## 改善箇所説明図

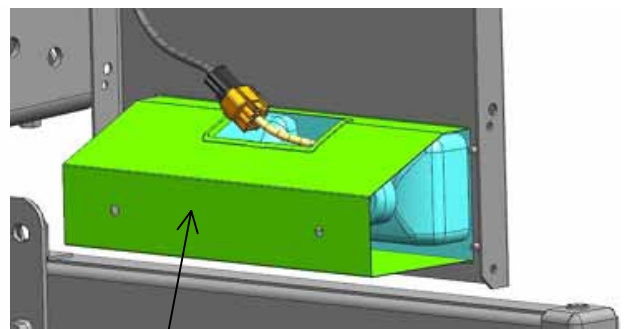
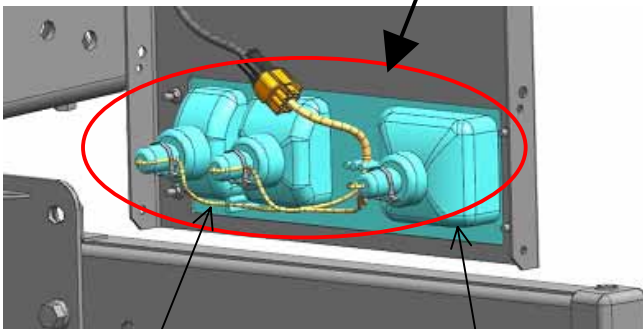
中型のダンプ架装用トラックにおいて、灯火器（尾灯、制動灯、後退灯及び方向指示器）のハーネス保護が不適切なため、ハーネスに着雪するものがある。そのため、そのまま使用を続けると、雪が氷状となり走行時の振動によりハーネスに応力が加わり、最悪の場合、ハーネスが断線して、後部灯火器が不灯となるおそれがある。

改善の内容： 全車両、後部灯火器の裏側に保護カバーを追加する。

識別： 車両左側の後部灯火器の取付けナットに、黄色ペイントを塗布する。
